Uha sigala kinnistu ehitusloa eelnõu kooskõlastamata jätmine

Olete esitanud meile kooskõlastamiseks Põlva maakonna Kanepi valla Peetrimõisa küla Uha sigala kinnistu ehitusloa eelnõu (menetlus nr 472874, EHR kood nr 121434063).

Ehitusluba antakse sigalakompleksi püstitamiseks. Ehitusloa aluseks on Agorek OÜ, töö nr 2024 2057 „*Uha Sigalakompleks*.“

Joonis 2. Likvideeritavad Uha sigala kinnistu riigitee ristumiskohad (e mahasõidud, kollased ristid), väljavõte projekti asendiplaani joonisest

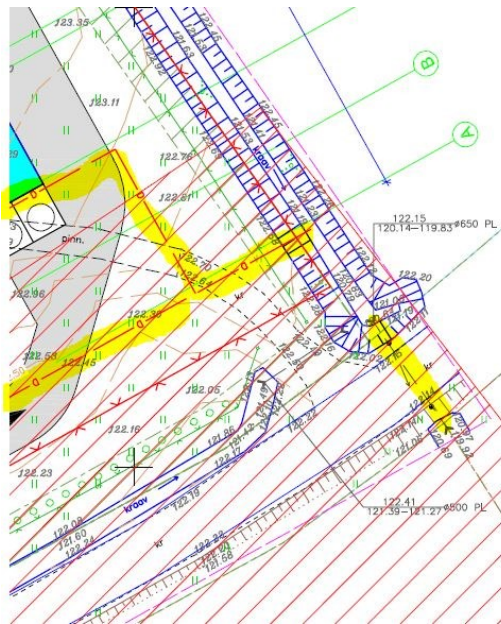
Juhime tähelepanu, et Teeregistri andmetel on kinnistul 4 riigitee ristumiskohta (e mahasõitu): riigitee km 1,111, km 1,211, km 1,228 ja km 1,289 (vt Joonis 1). Kanda projekti asendiplaanil joonisele ka suletavad ristumiskohad (Joonis 2); samuti käsitleda nende ristumiskohtade likvideerimist täpsemalt projekti seletuskirjas – ristumiskoht tuleb likvideerida riigitee aluse maatüksuse ulatuses ning taastada teepeenar (st ristumiskoha likvideerimise järgselt ei ole ristumiskoht enam tuvastatav ning kasutatav).
